Ergänzung zur Beschlussvorlage OGW/2025/0032

Gremium:	Sitzungsdatum:		
Ortsgemeinderat	06.11.2025	<input checked="" type="checkbox"/> öffentlich	<input type="checkbox"/> nichtöffentlich

Betreff: Neues Blumenbeetfeld mit Urnenerdröhren auf dem „alten“ Friedhof

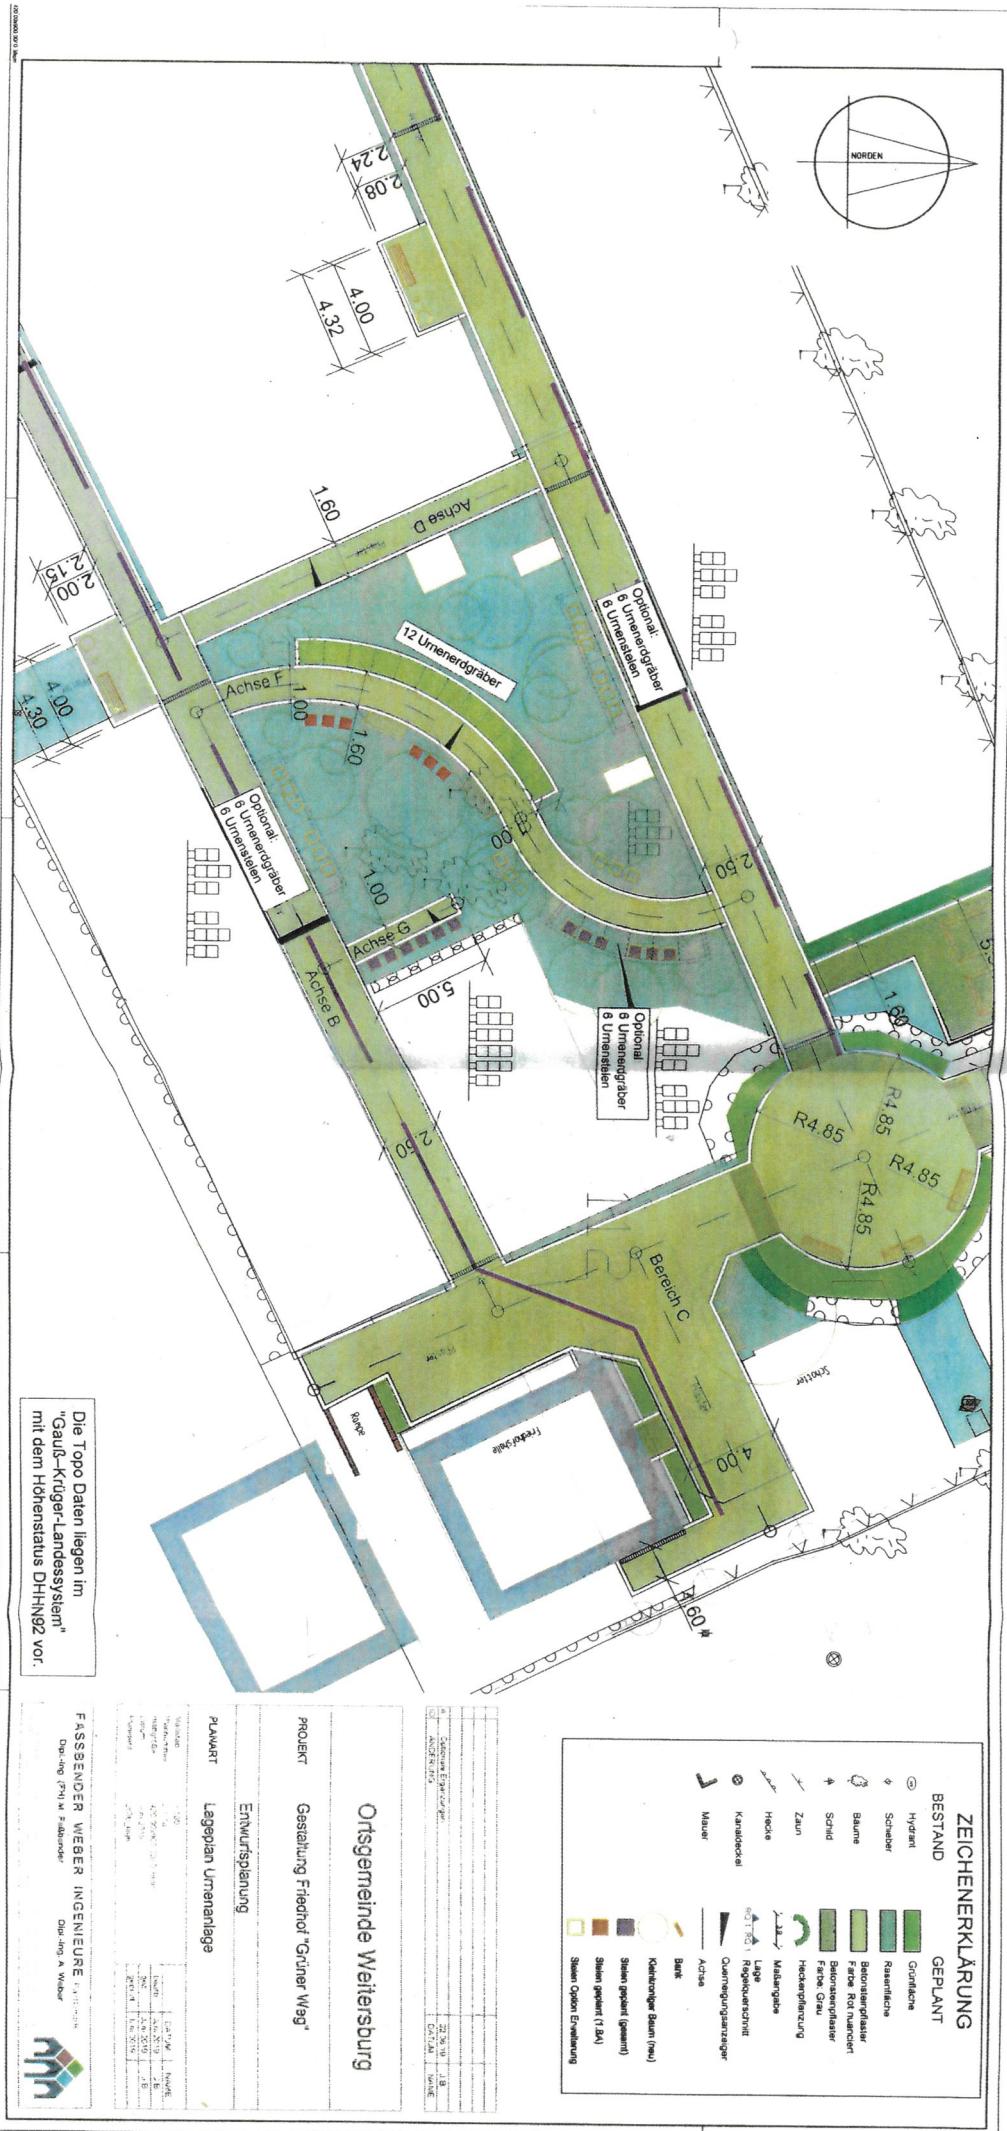
Wo sind die Erdröhren genau geplant?

Die Beschlussvorlage war leider unzureichend. Es wird nicht erwähnt, was sich exakt hinter der angedachten Ausgabe von 8.000,- genau verbirgt und wie der Betrag zu Stande kommt.

Wir haben ein Leistungsverzeichnis o.ä. sowie einen konkreten Lageplan erwartet. Eine konzeptionelle Entwicklung und Planung für die nächsten Jahre basierend auf der Belegung und erwarteten Ablaufzeiten bestehender Felder und Gräber ebenso mitbeachtet.

- „Alter“ Friedhof in Weitersburg (siehe Plan in der Anlage)
